改善箇所説明図

基準不適合発生箇所

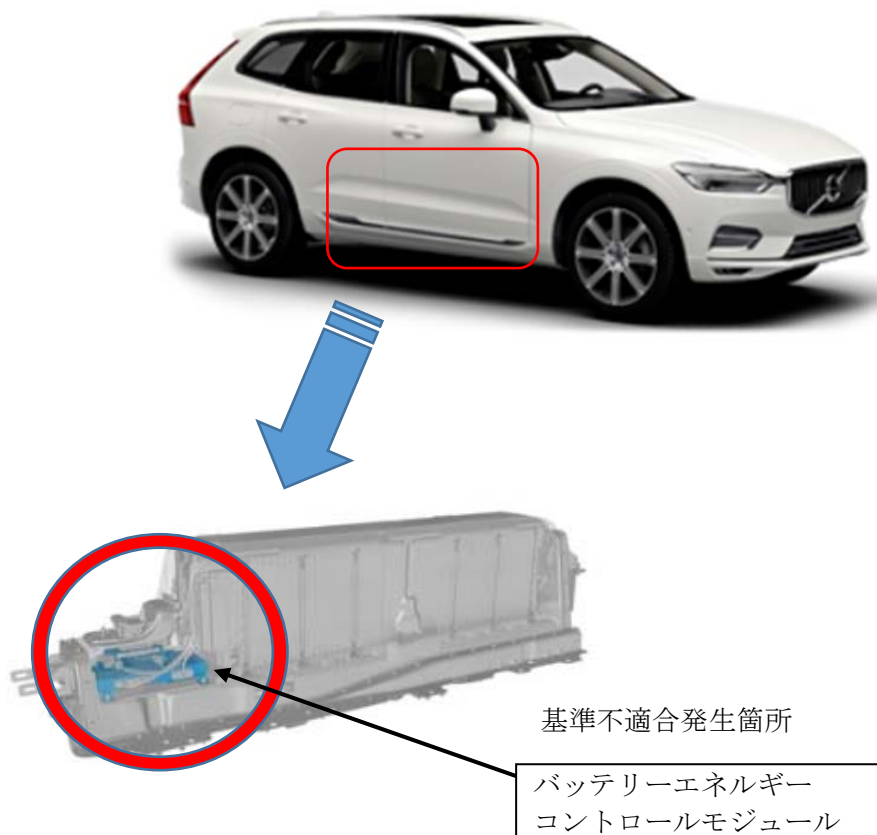
プラグインハイブリッド車において、バッテリーエネルギーコントロールモジュールのプログラムが不適切なため、不具合が発生していないにもかかわらず高電圧回路のエラーを検出することがある。そのため、走行中にパフォーマンス低下のメッセージが表示され、最悪の場合、停車後にエンジンが始動できなくなるおそれがある。

全車両、バッテリーエネルギーコントロールモジュールのプログラムを対策プログラムに書き換える。
